Geotechnische Stellungnahme Nr. IK2035/09

zu den Ausführungen der Umtec | Prof. Biener | Sasse | Konertz, Partnerschaft Beratender Ingenieure und Geologen mbB in der Gutachterlichen Stellungnahme zur Fragestellung der Restdurchsickerung der Mineralischen Dichtung unter der aufgeprägten Dehnung vom 18.03.2024

Bild 1: Schergeraden der oberen und unteren Lage gemäß Tabelle 2 und 3 inkl. des jeweiligen Mittelwertes

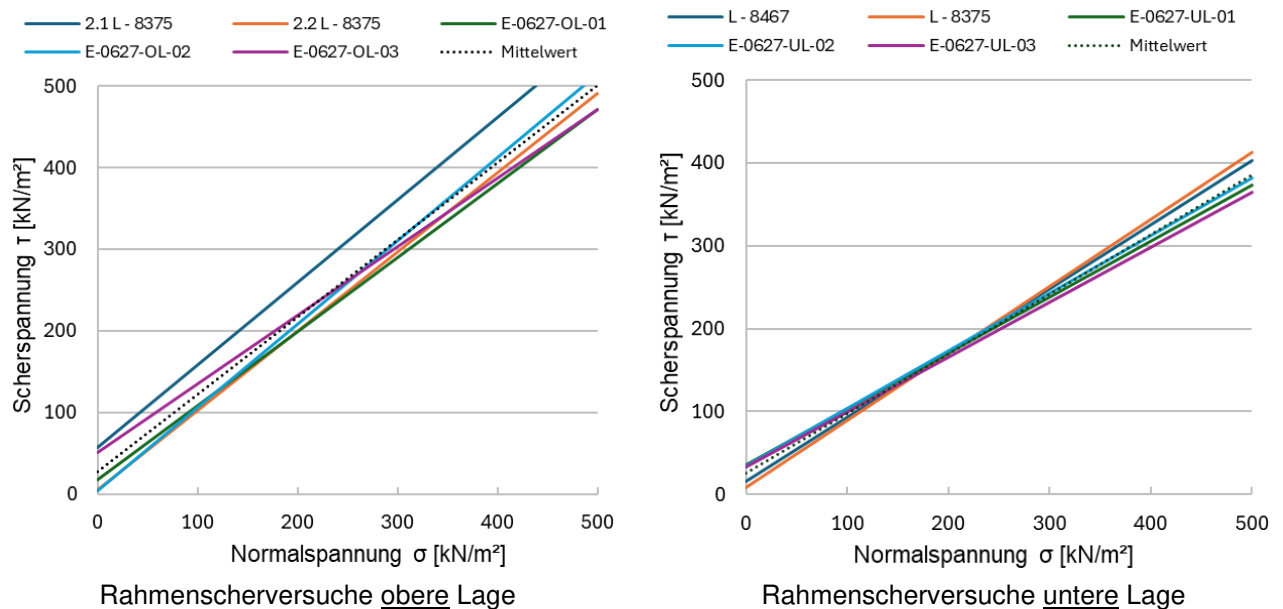
„Die Berechnungen wurden von IG BS für zunächst für die obere (oL) und untere (uL) Lagen der mineralischen Dichtung geführt. [...] Die herangezogene Literaturquelle (QMgeo Prüfgesellschaft [Nachreichung der Scherversuche zum Bauabschnitt BA B1 vom 16. Juni 2023 (Anmerkung IK)] kann nun nachvollzogen werden, es handelt sich angabegemäß um Ergebnisse, die im Rahmen regelmäßiger Kontrollprüfungen der Bauausführung gewonnen wurden [...].

Es überrascht, dass die MD [mineralische Dichtung (Anmerkung IK)] keine Kohäsion haben soll (der minimale Wert in Tabelle 1 in der IK Stellungnahme). [geotechnische Stellungnahme Nr. IK2035/07 vom 16.11.2023 (Anmerkung IK)]

Gem. dem Teilsicherheitskonzept nach DIN 4084 sind für die Reibungskennwerte keine Laborwerte, sondern charakteristische Werte anzusetzen. Es sind vorliegend die Mittelwerte einer nicht näher bekannten Anzahl von stark streuenden Laborversuchen (und teilweise unplausiblen, z.B. $c' = 0 \text{ kN/m}^2$) als charakteristische Werte angesetzt worden.

Es wird gebeten, dass diese Werte vom geotechnischen Sachverständigen geprüft und bestätigt werden.“

In Bild 1 sind zudem die Schergeraden der in den Tabellen 2 und 3 dokumentierten Scherversuchen dargestellt.

Aus den Tabellen 2 und 3 sowie aus dem Bild 1 wird deutlich, dass die Mittelwerte (Reibungswinkel und Kohäsion) für die untere Lage der Basisabdichtung sehr gut mit den einzelnen Rahmenscherversuchen übereinstimmen. Das zeigt sich auch an den kleinen Standardabweichungen. Der Schwankungsbereich um das arithmetische Mittel für die obere Lage fällt etwas größer aus. Dies resultiert in erster Linie aus der größeren Bandbreite der im Labor ermittelten Kohäsionen.

Bild 3: Vertikalspannungen S33 unterhalb der Halde im Schnitt C-C'₂₀₁₈

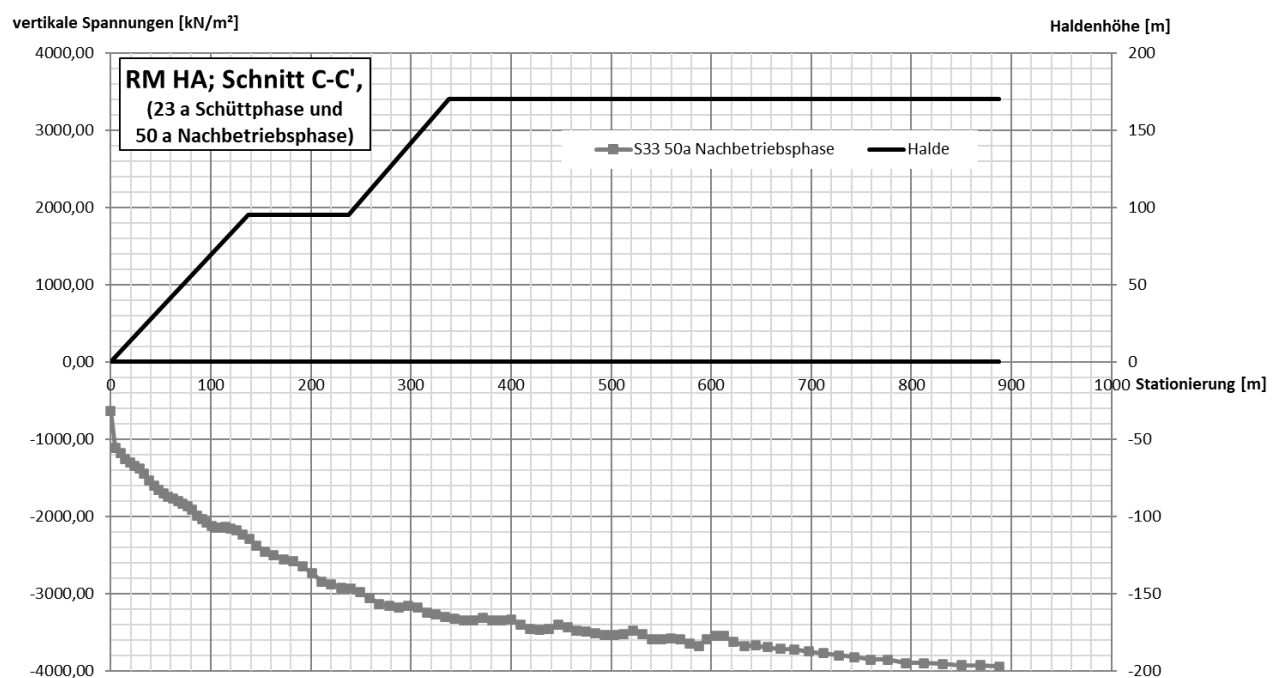
„Der Verlauf der Vertikalspannung in der Mineralischen Dichtung ist feiner aufzulösen, um ortsgenau die tatsächlich vorhandene Auflastspannung in Relation zu der rechnerisch erforderlich Auflastspannung (einschließlich Sicherheitsbeiwert nach DIN 4084, Abschnitt 1) setzen zu können.“

Zur Beantwortung der Fragestellung wurden die Vertikalspannungen in der Aufstandsfläche (OK Basisabdichtung) am Ende der Nachbetriebsphase ausgewertet und in Bild 3 dargestellt. Die Auswertung erfolgte an jedem Elementknoten der Basisabdichtung, d.h. im Abstand von 4 m (Bereich des Haldenfußes und der Berme) bis 19 m (rechter Modellrand/Bereich unter der Bestandshalde).
